## **ТЕХНИЧЕСКИЙ АУДИТ**

По теме: Обследование ЭЛЕКТРОУСТАНОВКИ ЗДАНИЙ

Заказчик: ООО "ЭЛМА-Проект"

## Здание-3.1 (ТП-3/Инв. №01-2152 и РТП-12/Инв. №01-2156)

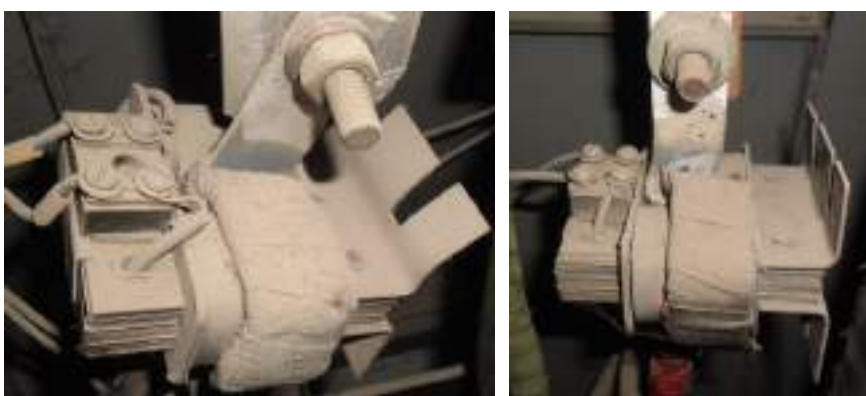
Имеются выключатели у которых сломаны рычаги управления «вкл.-откл.»

На дверях панелей и щитов частично демонтированы запирающие устройства.

На светильниках отсутствуют защитные плафоны. В конструкции розеток отсутствуют заземляющие контакты.

Дверцы щитов и панелей должны открываться без заеданий на угол, обеспечивающий удобный доступ к аппаратам при монтаже и обслуживании щитков, но не менее 95°

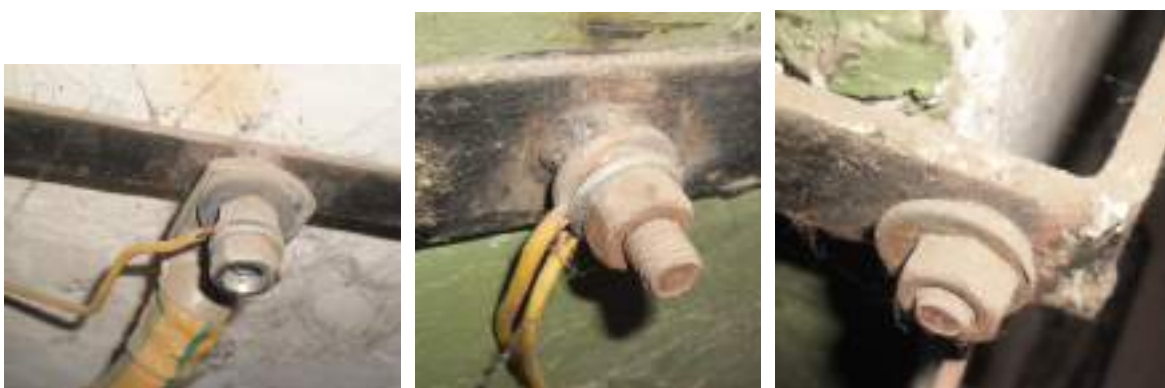
На приводах коммутационных аппаратов (рубильниках) ТР-Р №1 и ТР-Р №2 отсутствуют надписи положения «вкл.», «откл.»

Имеются соединения проводников, выполненные скрутками.

Трансформаторы тока, установленные в панелях РУ-0,4кВ имеют высохшую изоляцию и низкое сопротивление изоляции первичной и вторичной обмоток. Приборы частично демонтированы; частично неисправны; основная масса приборов отключены от тр-ров тока.

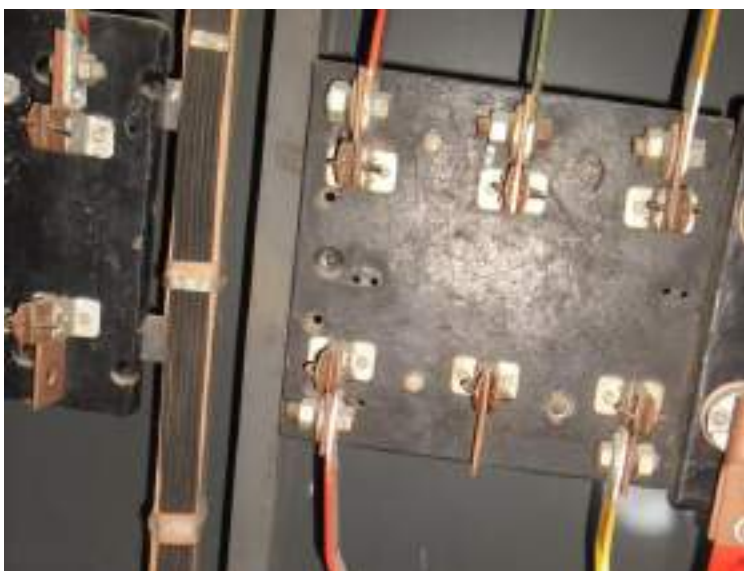
Концевые кабельные воронки (Ф10; Ф21) высохли и растрескались.

Ф.15 из концевой кабельной разделки происходит обильное выделение масла.

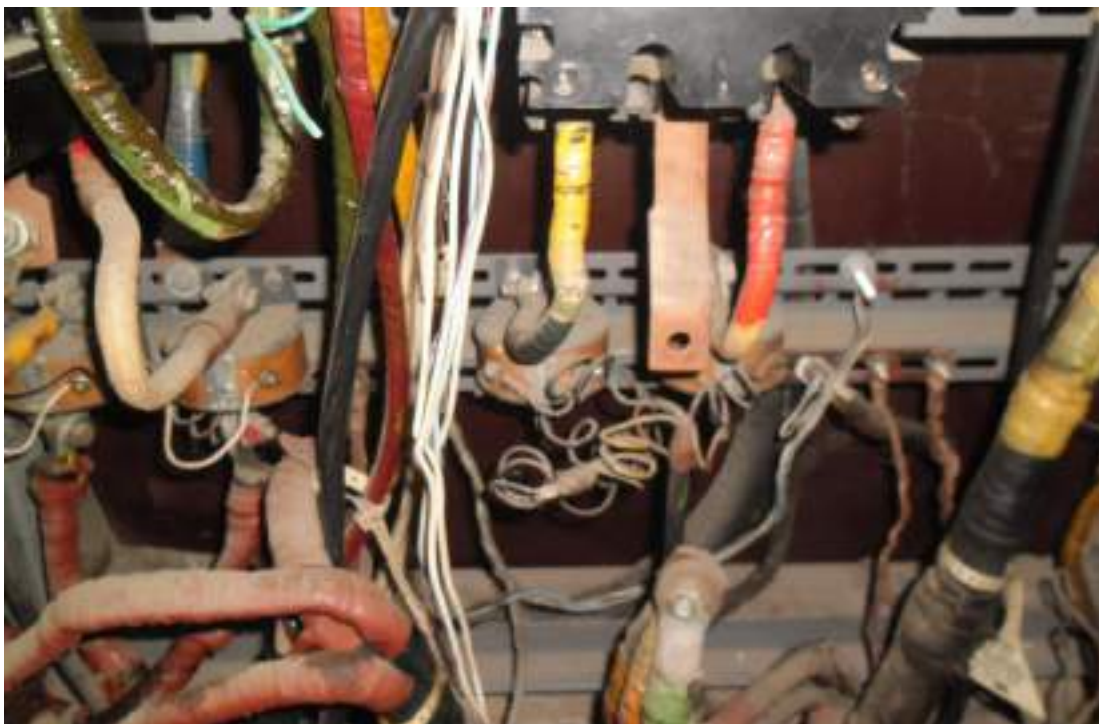
Имеются провода с оголёнными токоведущими жилами).

Необходимо демонтировать оборудование, выведенное из работы.

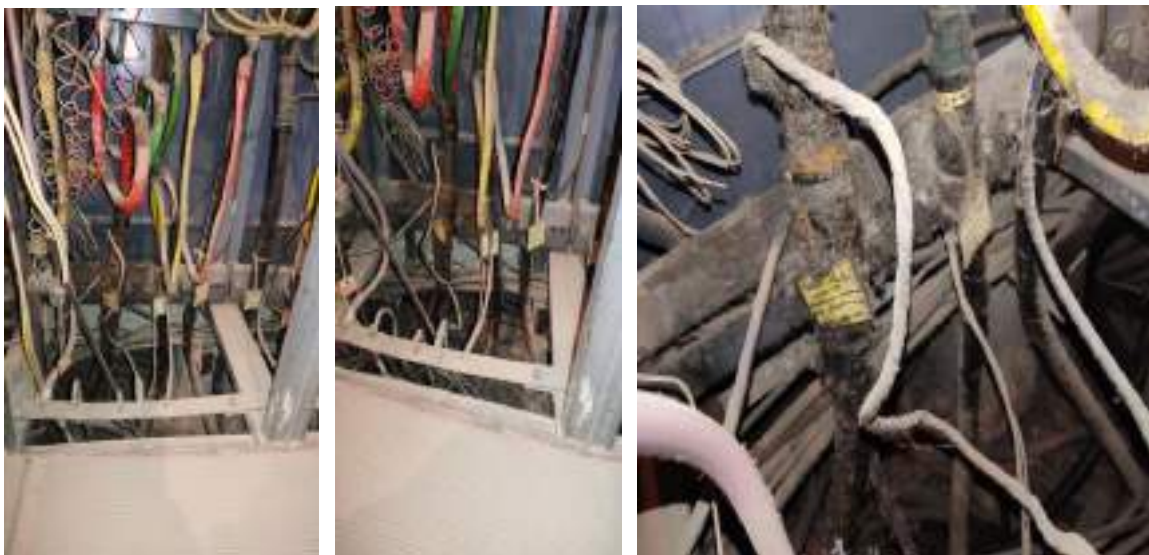
На светильниках отсутствуют защитные плафоны.

Состояние строительной части не соответствует требованиям к эл. щитовым помещениям:
